FG-2201-NHB-A-BA-RT03-02

RELATÓRIO TÉCNICO DE AVALIAÇÃO DA DENSIDADE E TEOR DE UMIDADE ÓTIMA DAS CAMADAS EXECUTADAS NO DRS1

**AUDITORIA DE SEGURANÇA E
ESTABILIDADE DOS DEPÓSITOS DE
RESÍDUOS SÓLIDOS DRS1 E DRS2**

AVALIAÇÃO DA DENSIDADE E TEOR DE UMIDADE ÓTIMA – DRS1**SUMÁRIO**

Figura 7.1 – Grau de Compactação pelo Método de HILF (%)

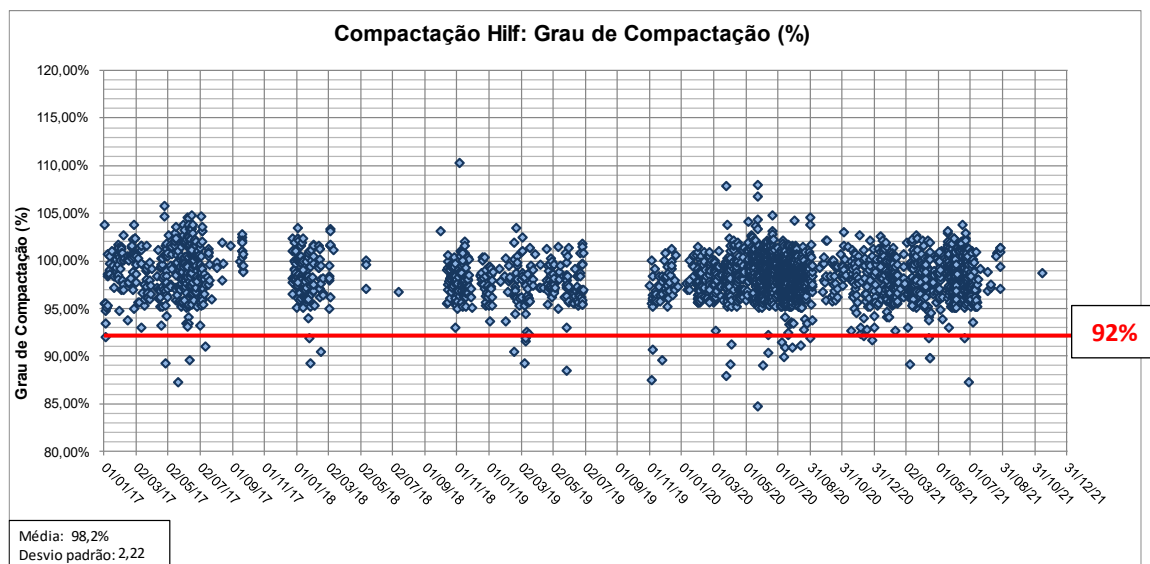
Como pode ser observado o grau de compactação médio observado em todo o período analisado foi de 98,2% e desvio padrão foi de 2,22%. Apenas 1,3% das amostras ensaiadas apresentaram grau de compactação inferior ao valor mínimo de 92% em relação ao ensaio Proctor Normal especificado para as camadas da Reabilitação e 0,6% das amostras ensaiadas apresentaram grau de compactação inferior ao valor mínimo de 90% em relação ao ensaio Proctor Normal especificado para as camadas do setor CL3.

Figura 7.11 – Desvio da umidade em relação à Ótima (%)

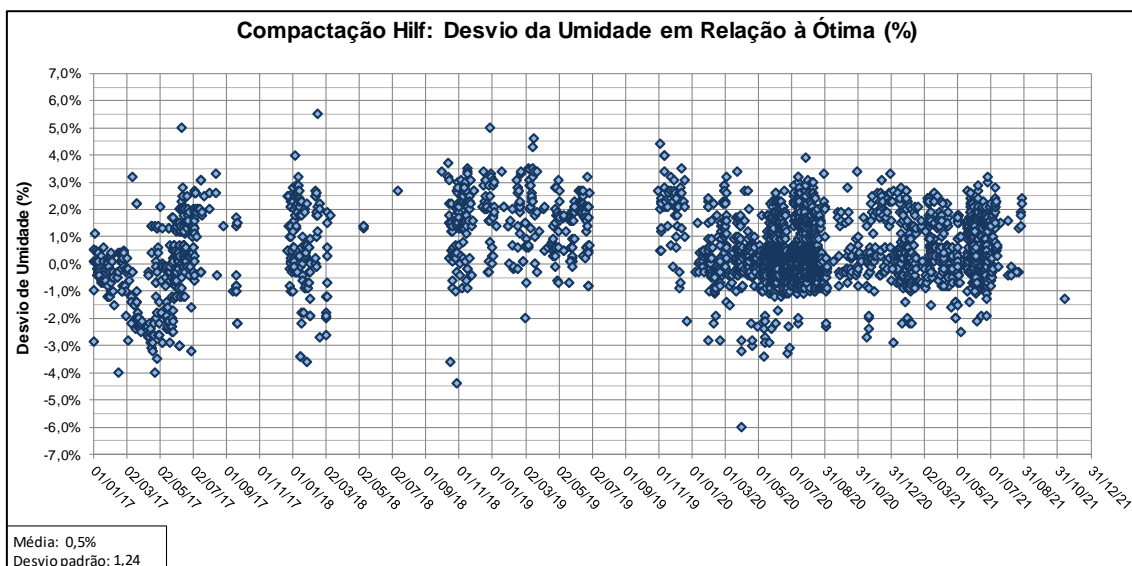
Como pode ser verificado, a média do desvio da umidade foi igual a $w_{ót}+0,5\%$ e o desvio padrão foi de 1,24%. Apenas 0,1% das amostras ensaiadas apresentaram desvio de umidade abaixo de $w_{ót}-4,0\%$ e 0,2% das amostras apresentaram desvio de umidade acima de $w_{ót}+4,0\%$.
